Fehler in der Richtlinie für Flächen für die Feuerwehr

Richtlinie für Flächen für die Feuerwehr (2006)

Bild 3

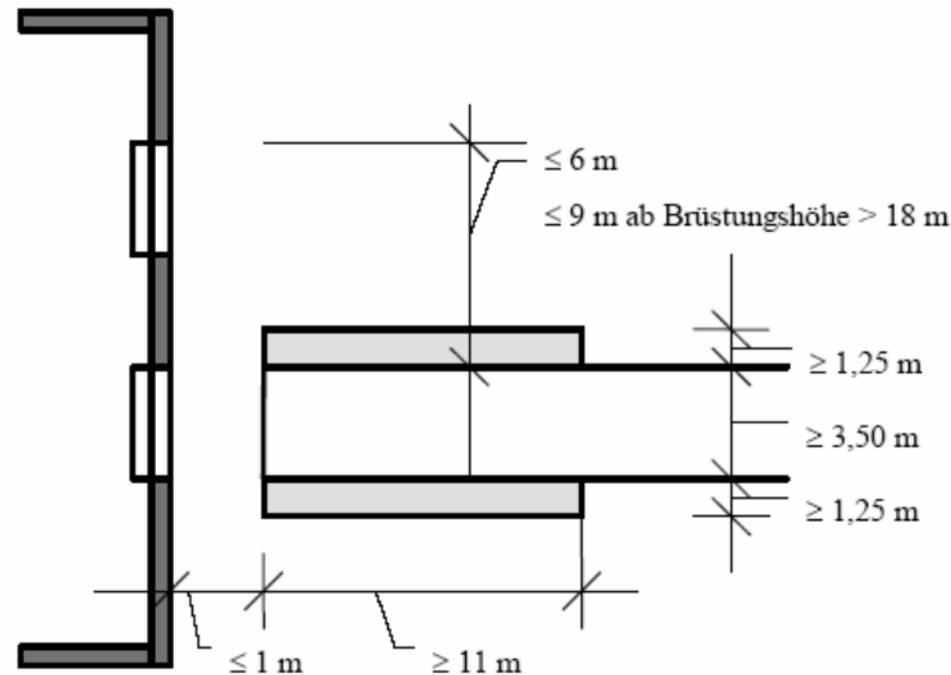
„Die Entfernung zwischen der Außenseite der Aufstellflächen und der entferntesten seitlichen Begrenzung der zum Anleitern bestimmten Stellen darf 9 m und bei Brüstungshöhe von mehr als 18 m 6 m nicht überschreiten“.

10. Aufstellflächen rechtwinklig zu Außenwänden

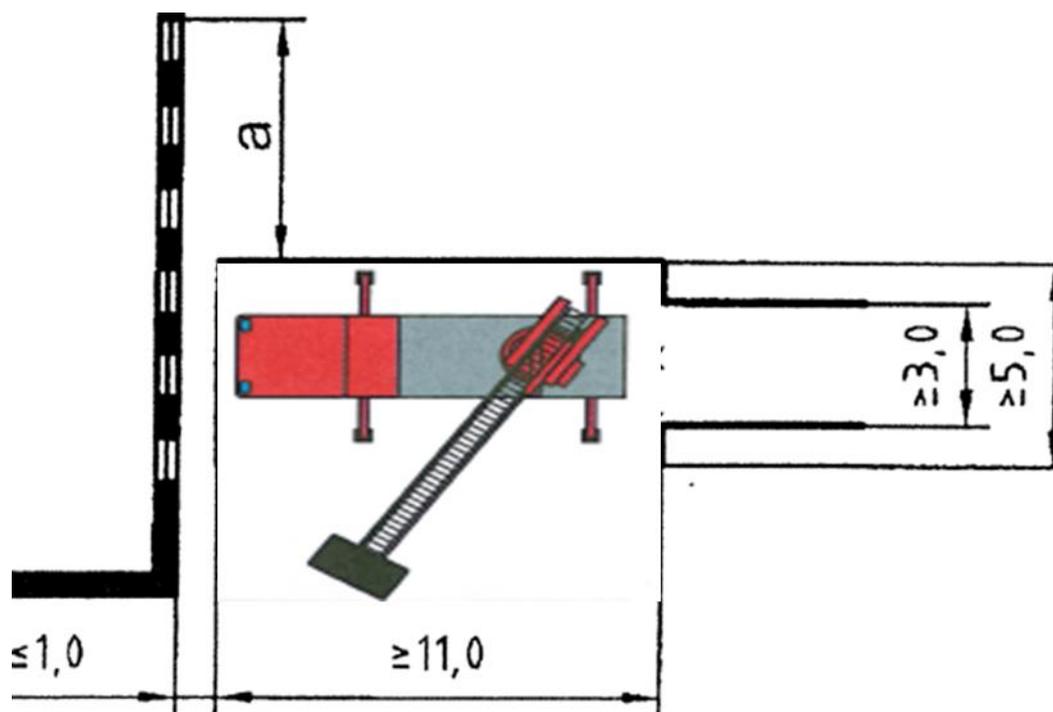
„Die Entfernung zwischen der Außenseite der Aufstellflächen und der entferntesten seitlichen Begrenzung der zum Anleitern bestimmten Stellen darf 9 m und bei Brüstungshöhe von mehr als 18 m 6 m nicht überschreiten“.

$$a \leq 9m \quad h < 18m$$

$$a \leq 6m \quad h > 18m$$
